Technische Bewertung der Blitzstromtragfähigkeit eines Geländersystems

Produkt
INNOTECH „BARRIER“
Seitenschutzsystem (Geländer)

Auftraggeber
Innotech Arbeitsschutz GmbH
Laizing 10
A-4656 Kirchham

Auftrags-Nr.: 40855-0-J2P0S4

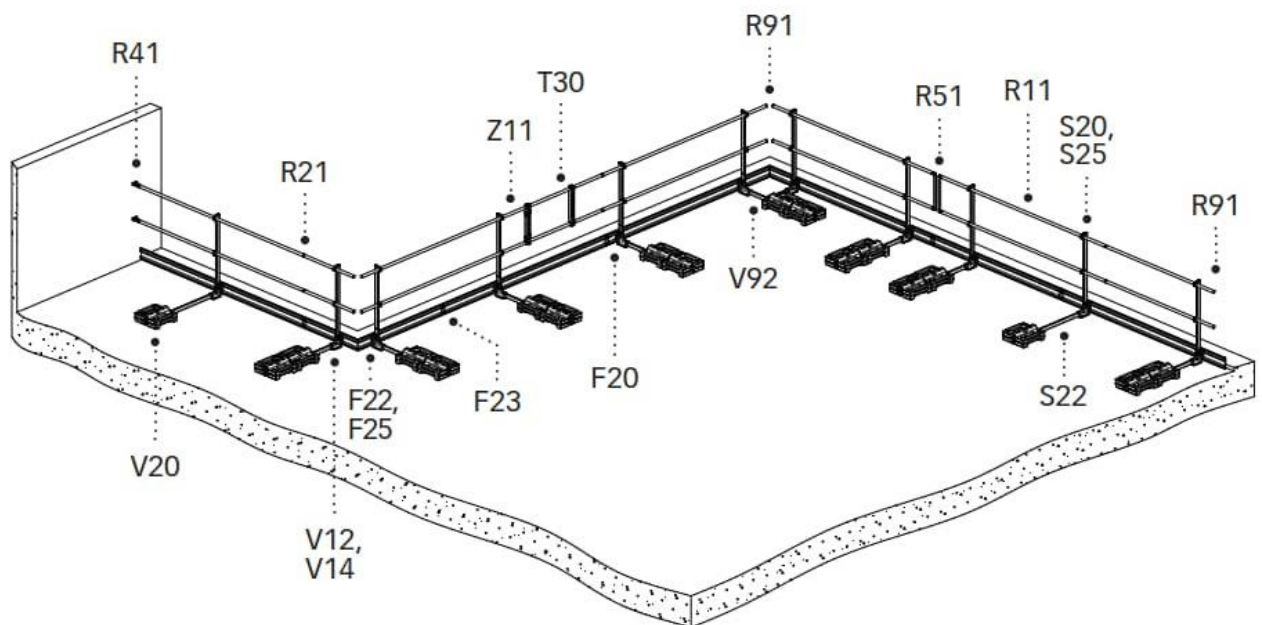
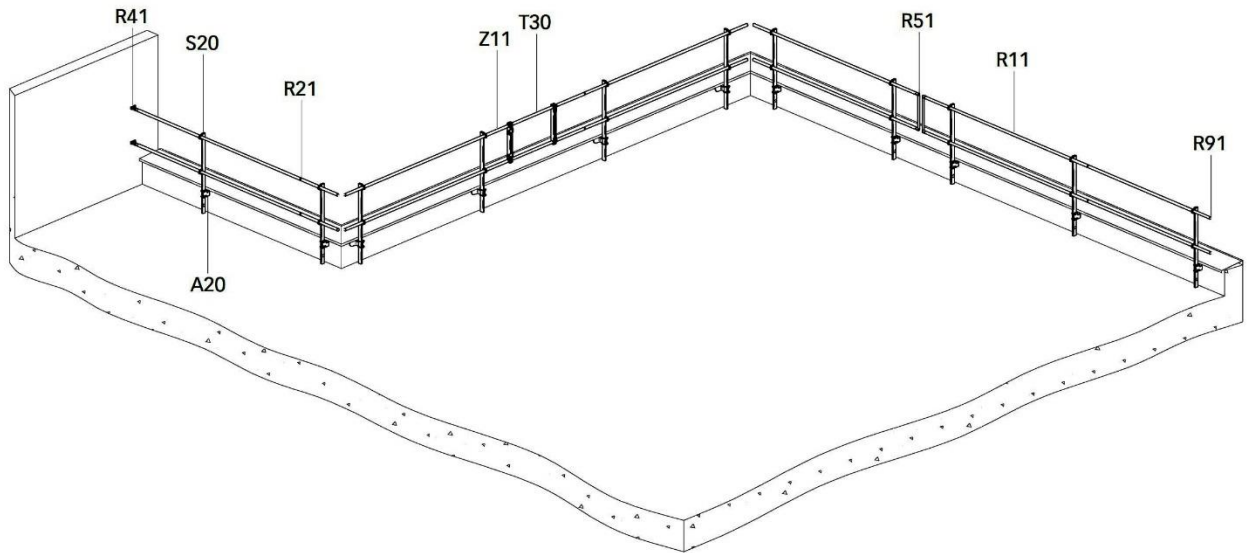
Besteht das Geländer aus mehreren Teilabschnitten, welche mechanisch nicht miteinander verbunden sind, dann sind die Teilstücke entsprechend der erforderlichen Maschengröße untereinander blitzschutztechnisch zu verbinden. Das betrifft z.B. die Aufbauvarianten mit offenen Ecken, eingebauter Türe, Endabschlüssen, Dehnungsausgleichen usw. (siehe **Bild 2** und **Bild 3**).

Bild 7: Ausschnitte aus den Teilezeichnungen für Ausleger, Steher und Rohr

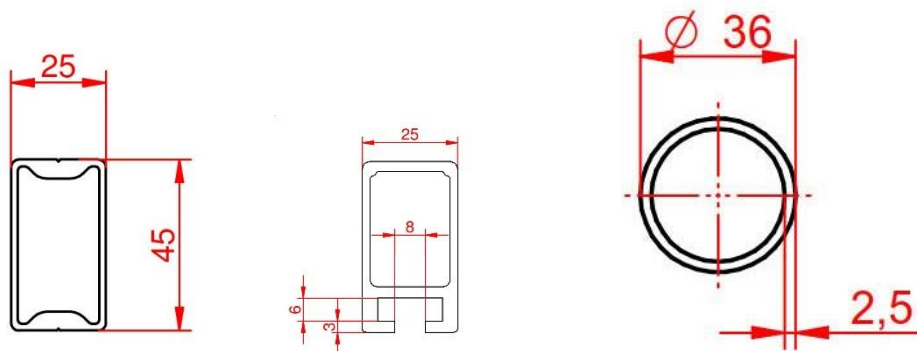
- Quer-Rohr rund 2,5 mm
- Standrohr 2,0 mm
- Ausleger 1,8 mm

Bei einem direkten Blitzschlag kann auf Grund der angeführten Materialstärken ein Durchschmelzen am Einschlagpunkt nicht ausgeschlossen werden.

Die Blitzstromtragfähigkeit ist ungeachtet dessen gegeben, da die Mindestquerschnitte (wie unter Punkt 4.2 beschrieben) um ein Vielfaches höher sind als für Normbauteile gemäß EN 62305-3 vorgegeben.

In Anbetracht der unter Punkt 4.3 angeführten Materialquerschnitte würde die Ausschmelzungen aber wahrscheinlich zu keiner statisch relevanten Beeinträchtigung führen.

Wenn das Durchschmelzen im Sinne einer sicheren Verwendung gemäß den Herstellerangaben nicht annehmbar ist, dann ist das Gelände durch zusätzliche Fangeinrichtungen gegen Direkteinschläge zu schützen.

Bild 8: Beispiel für Blitzschutzanschlüsse

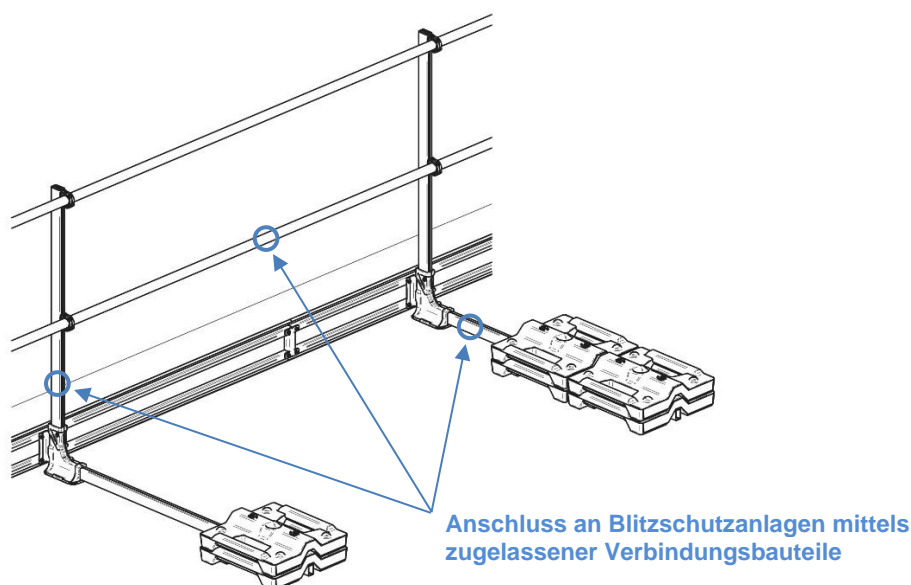
Der Anschluss an eine bauseitige Blitzschutzanlage kann am Ausleger, am Geländer-Steher oder am Geländer-Rohr erfolgen, siehe **Bild 8**. Es sind jedenfalls zugelassene Verbindungsbauteile entsprechend EN 62561-1 zu verwenden.

Bild 9: Beispiel Dehnungsausgleich R22 und F24

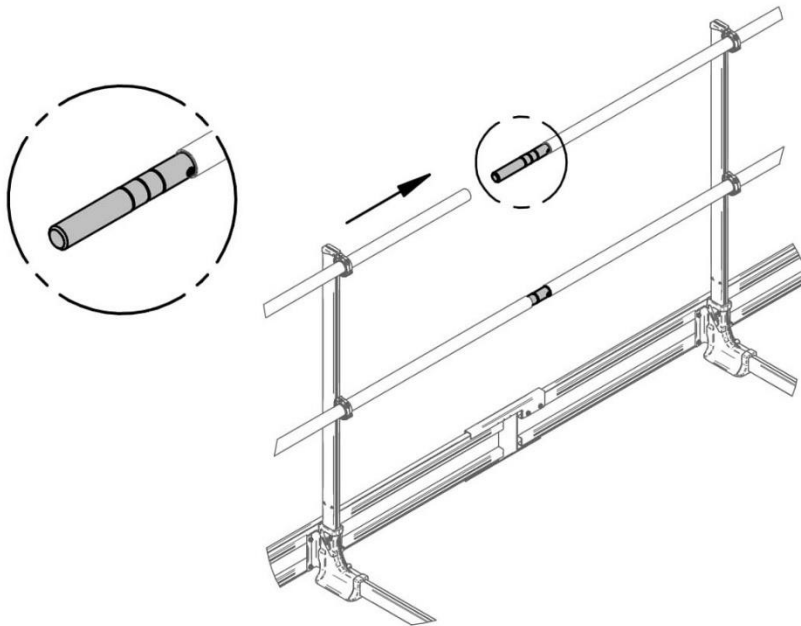
Werden Bauteile für den Dehnungsausgleich (z.B. R22 und F24) in das Geländer eingebaut und ist dieses in den Blitzschutz eingebunden, dann sind diese Stellen mit Blitzschutzbauteilen elektrisch leitfähig zu überbrücken.

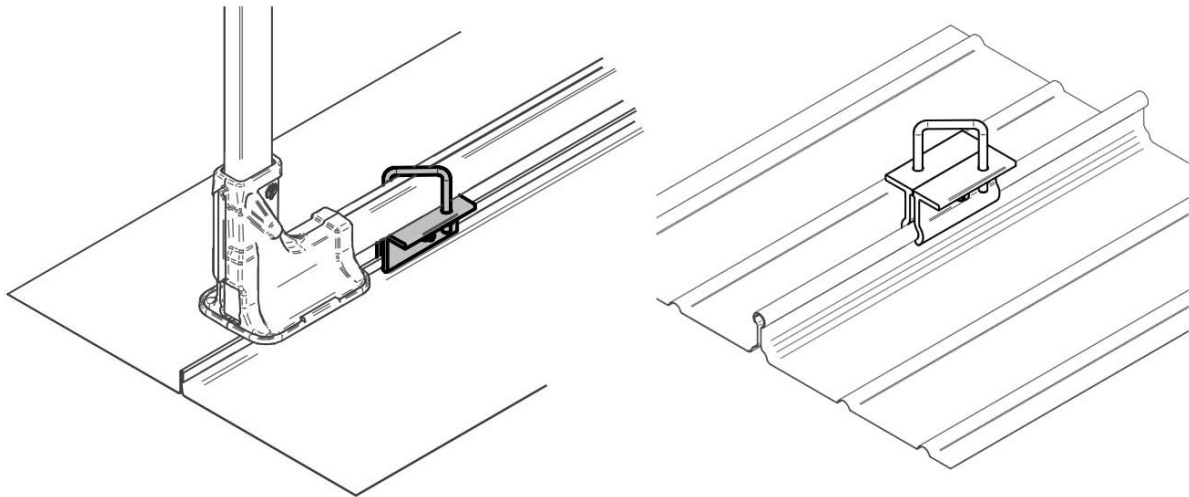
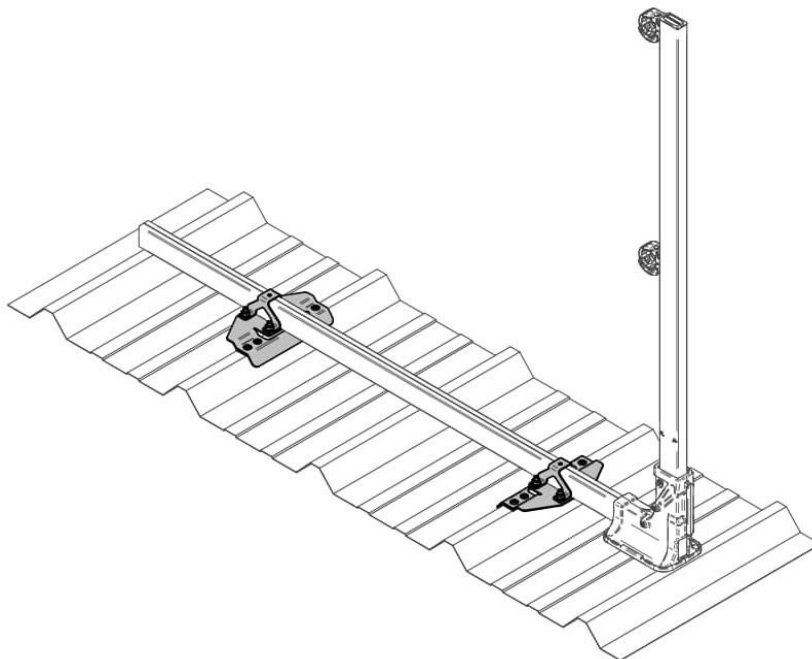
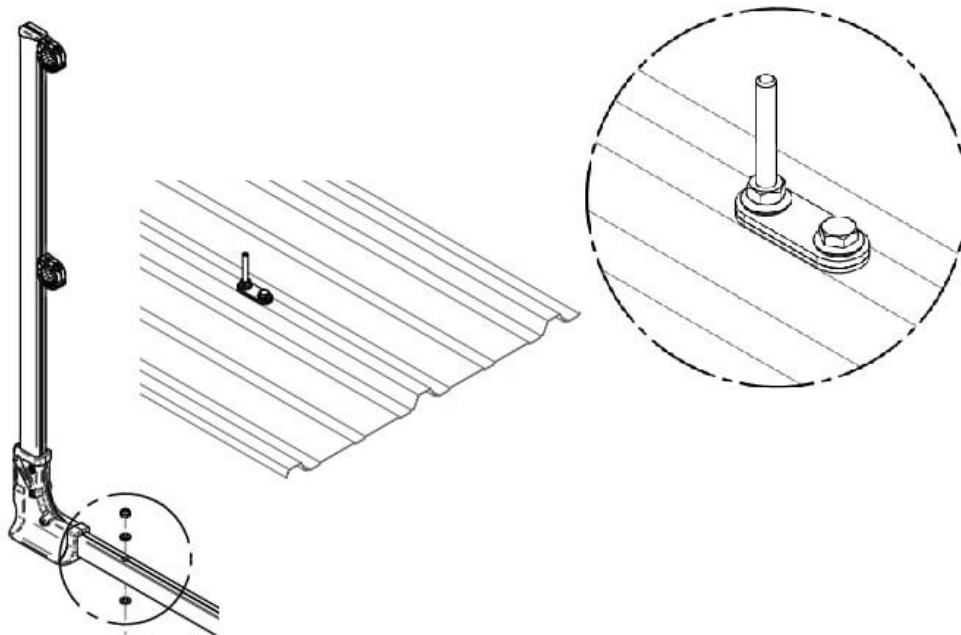
Die Klemm- bzw. Verbindungsbauteile zur Montage des Geländers auf Blechdächern werden im Zuge dieser technischen Bewertung nicht im Detail beurteilt.

Der Anschluss des Geländers an eine bauseitige Blitzschutzanlage kann sinngemäß wie unter Abschnitt Allgemeine Anforderungen 4.5.1 beschrieben erfolgen.

Sofern das Blechdach selbst den normativen Anforderungen an natürliche Bestandteile einer Blitzschutzanlage entspricht, ist ein Anschluss des Geländers auch direkt an das Blechdach möglich. In diesem Fall ist eine projektbezogene Bewertung durchzuführen.

Bild 13: Aufbauvariante Geländer mit Fangstangen

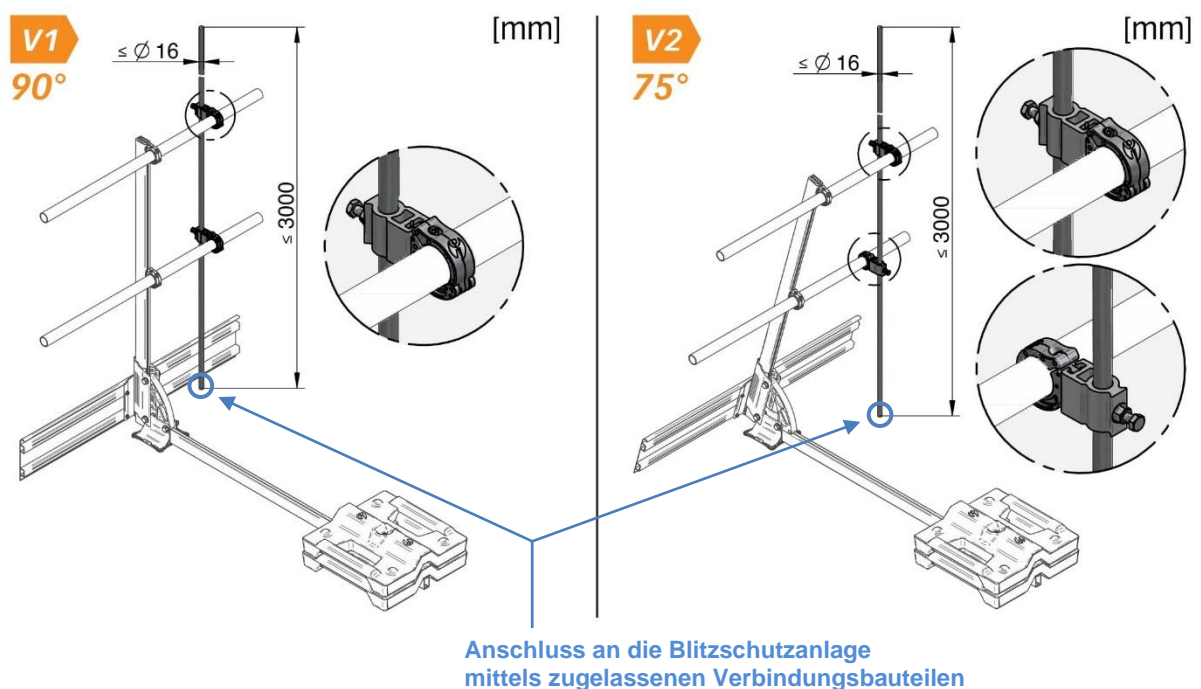
Für die Befestigung handelsüblicher Aluminium-Fangstangen ($D=16$ mm, max. Länge 3 Meter) am Geländer sind ausschließlich die System-Klemmen BARRIER-Z60 zu verwenden.

Die Fangstangen sind, wie in **Bild 13** dargestellt, mittels zugelassener Verbindungsbauteile direkt an die Fang- bzw. Ableiteinrichtungen der Blitzschutzanlage anzuschließen.

Die seitlich klappbare Geländer-Variante ist für die Anwendung mit montierten Fangstangen nicht geeignet, da die Wirksamkeit des Blitzschutzsystems nicht dauerhaft gegeben ist. Ist das Geländer Teil einer Blitzschutzanlage darf die Klappfunktion nicht verwendet werden.
